Norges vassdrags- og energidirektorat
v/ Ane Næsset Ramtvedt
v/ Marte Lundsbakken
Deres ref: 201904894-90

Faurefjellet vindkraftverk – behov for utdypende informasjon

1. Ved avkjøring fra Fv 4314

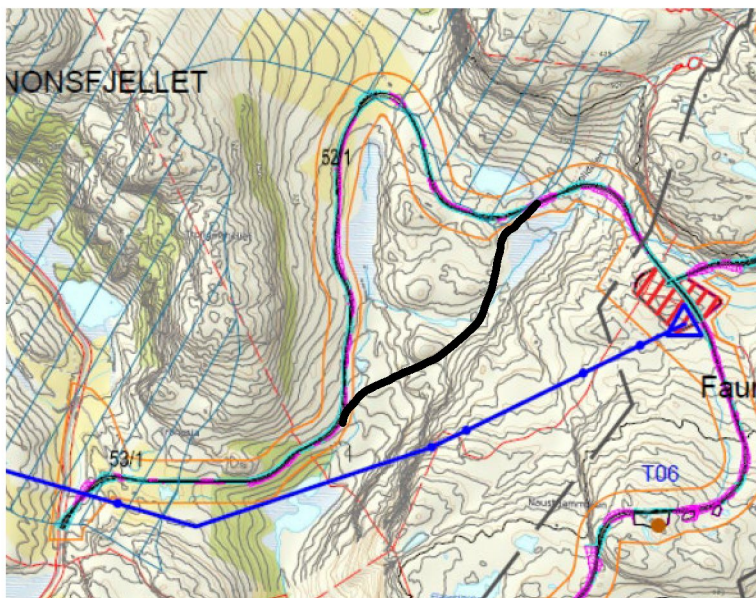
Det er som redegjort for i vårt brev av 20.04.2020 valgt å avvike traseen for eksisterende traktorveg 2 steder.

Det er ca 160 m av eksisterende veg som sammen med krysset til Fv 4313 blir overflødig ved at nytt kryss etableres. Ny veglengde fra dette nye krysset til man treffer eksisterende traktorveg er også ca 160 m. Ny avkjøring er lokalisert ca 230 m lenger sør på Fv 4314.
